**INFRASTRUTTURE FERROVIARIE STRATEGICHE DEFINITE DALLA LEGGE
OBIETTIVO N. 443/01
LINEA AV/AC TORINO – VENEZIA Tratta VERONA – PADOVA
Lotto funzionale Verona – Bivio Vicenza
PROGETTO ESECUTIVO
PRESIDI ANTI-RUMORE / VIBRAZIONI
BARRIERA ANTIRUMORE DA PROGR. 191+493,570 A PROGR. 192+862,550
LATO SX - OPERE DI FONDAZIONE
GENERALE
Relazione di confronto P.D. / P.E.**

GENERAL CONTRACTOR 	ALTA SORVEGLIANZA 				
Relazione di confronto P.D. / P.E.	Progetto IN17	Lotto 12	Codifica Documento E12 RO BA 88 A 0 002	Rev. A	Foglio 2 di 4

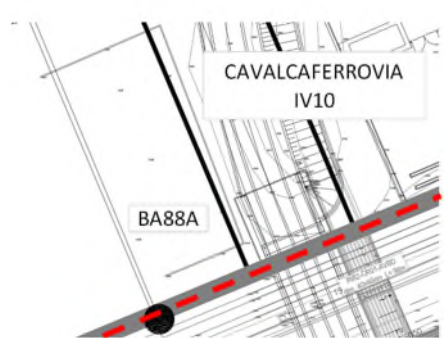
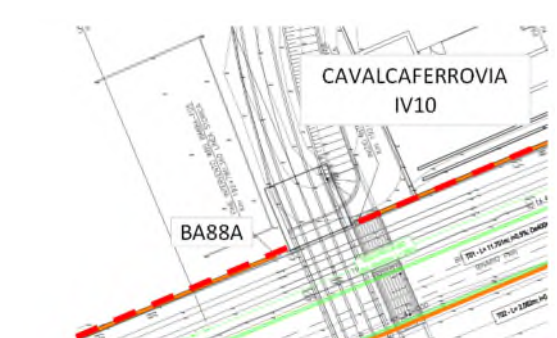
La presente relazione attesta la sostanziale rispondenza al progetto Definitivo del dimensionamento e la verifica statica delle fondazioni delle barriere antirumore su rilevato (cordoli in c.a. su micropali) da installarsi sulla linea storica esistente Verona – Vicenza tra le progressive pk 191+493,570 e 192+862,550, tratta in cui viene affiancata a sud dal tracciato della Linea AV/AC Verona - Padova posta in corrispondenza del Primo Lotto Funzionale Verona – Bivio Vicenza.

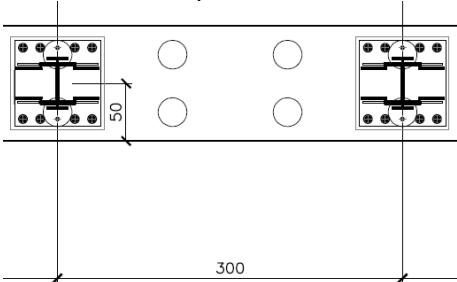
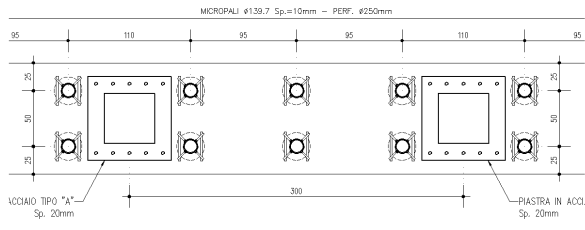
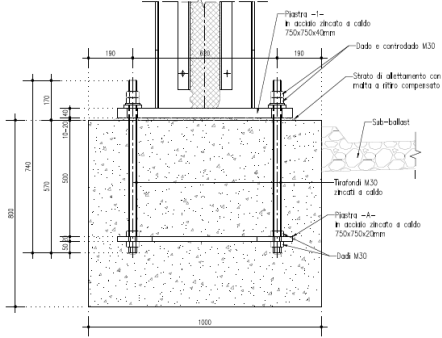
P.D.	P.E.
Estensione Barriera	<p>Il PD prevedeva una tratta continua di barriera, in corrispondenza del nuovo cavalcaferrovia IV10.</p> 	<p>Per interferenze con le fondazioni della pila del cavalcaferrovia IV10, si propone un'interruzione del cordolo sulla sagoma della piastra di fondazione.</p> 
Dimensioni cordolo	<p>Nel Progetto Definitivo veniva definito un cordolo di dimensioni pari a 100x60.</p>	<p>Per garantire un ancoraggio sufficiente dei tirafondi è stato necessario incrementare l'altezza del cordolo a 80cm.</p>
